专业协调01：合拢共墙与一层平面

专业协调02：二、三层临空边缘与屋面

专业协调03：门窗统计与结构待办

二层：原前厅按露台，保留卧室墙和门

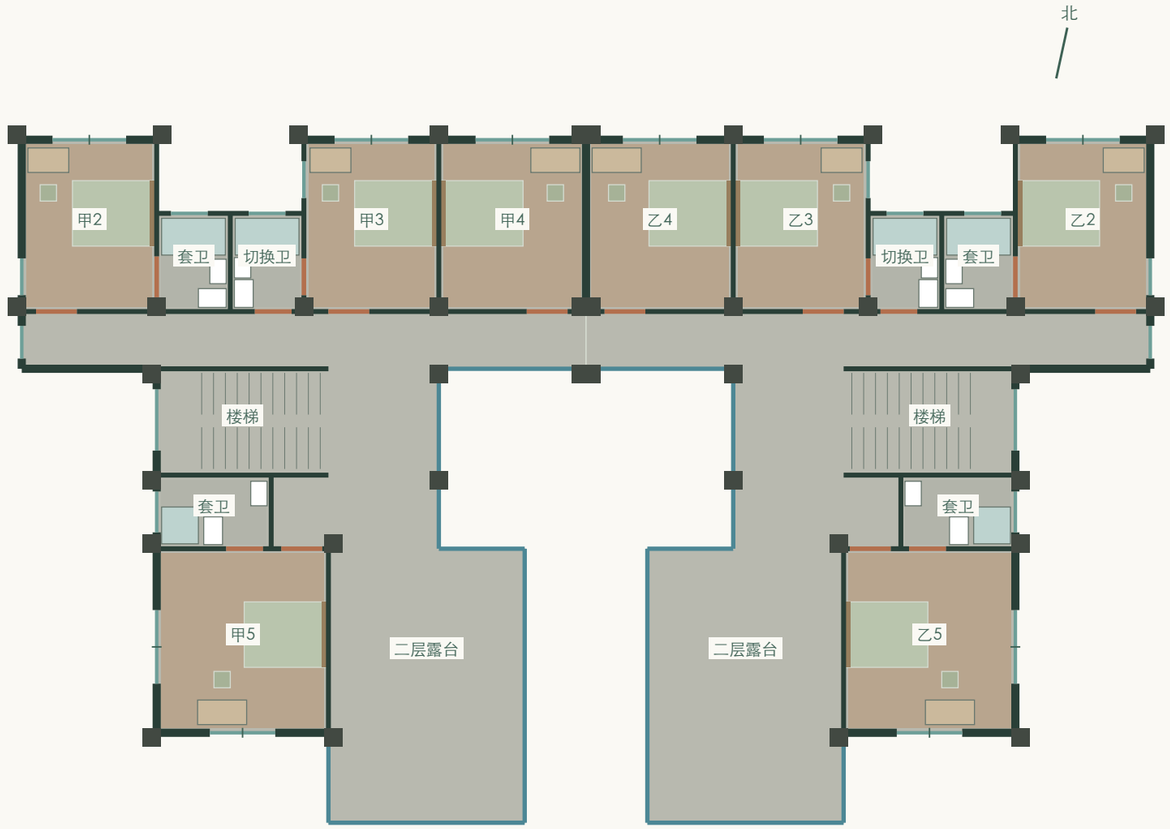
蓝线为矮基座金属栏杆意向；楼板边界、围护与坡屋顶为本轮确认范围。

二、三层共18段栏杆：0.35米炭灰砖纹基座，上部哑黑细竖杆与扶手，高度暂按1.20米建模；应复核实际完成面高度、竖杆间距、扶手、基座与边梁锚固。

原两户中间4处侧窗封闭；共墙本体及屋顶接缝需同时明确防火、隔声、防水和结构连续性。

三层：X取消楼板，三角处低坡屋顶

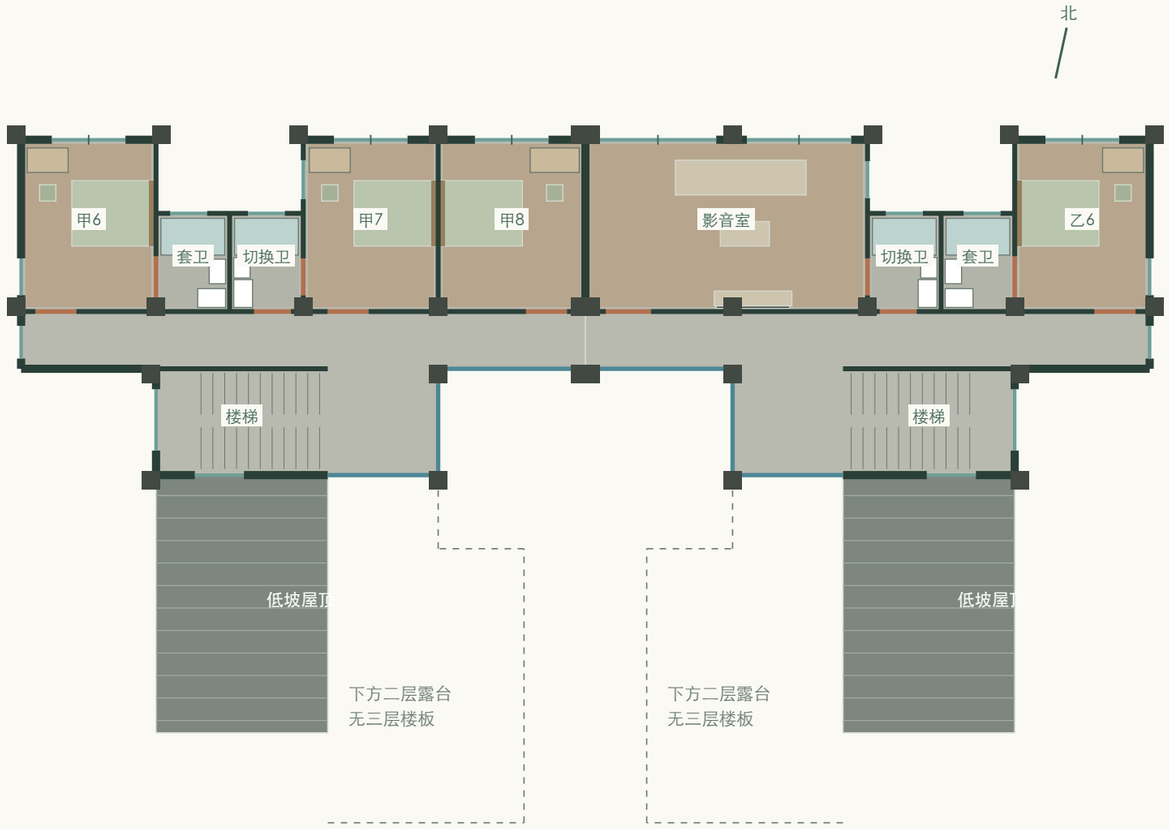
后排主屋顶前坡约18°，楼梯并入连续坡面，二层卧室上方低坡顶约8°，向南入户侧排水；三层前部原露台楼板全部取消，不将坡屋面作为可走露台。
